Mission régionale d'autorité environnementale

**Avis délibéré de la Mission Régionale
d'Autorité environnementale
de La Réunion
sur la révision générale du PLU de SALAZIE**

n°MRAe 2021AREU1

Un exemple d'"EBC en moins" pourtant identifié comme fort enjeu par l'étude Biotope (cf page 40 du rapport)

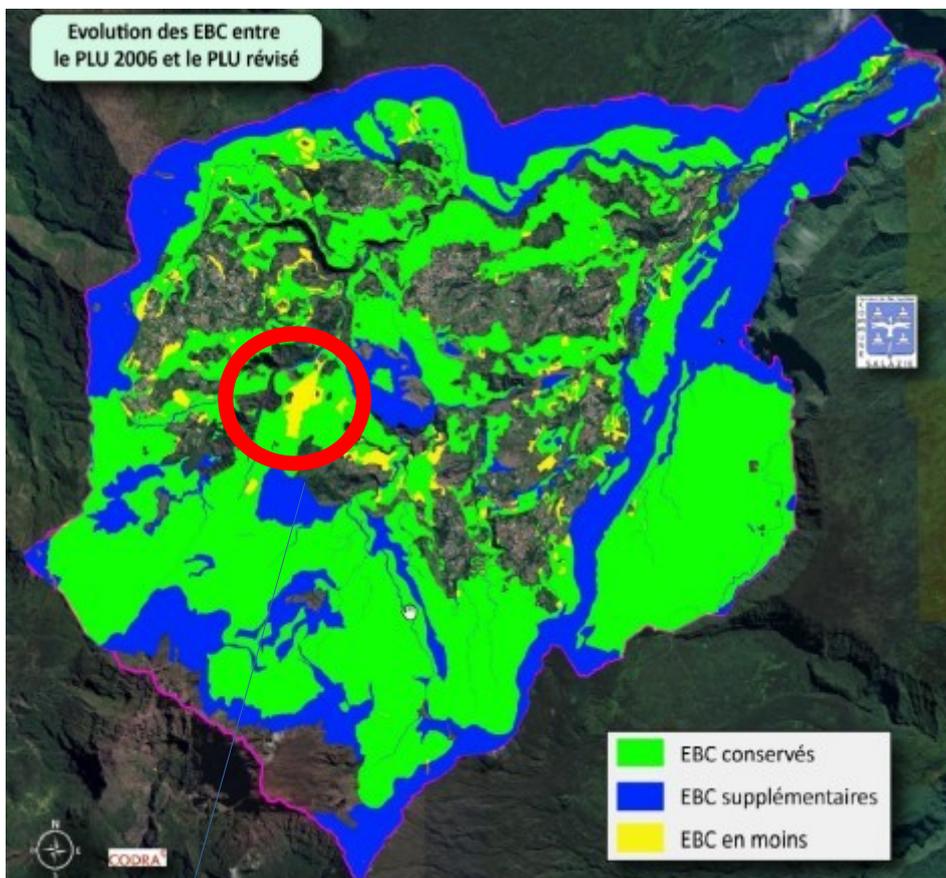
Le projet de PLU propose le classement de 7 490 hectares d'espaces boisés classés soit 2 462 hectares de plus par rapport au PLU de 2006. Le rapport précise que 213 hectares ont été supprimés. La commune s'est appuyée sur une étude réalisée par un bureau d'études pour évaluer l'intérêt patrimonial de l'ensemble des zones. La carte d'évolution des EBC p 43 illustre néanmoins que l'ensemble des propositions de conserver les EBC faite par le bureau d'études n'ont pas toutes été suivies et ce sans justification.

- **L'Ae recommande que soient justifiés les choix opérés par la commune de ne pas retenir les propositions faites par le bureau d'études environnementales de maintien de certains EBC.**
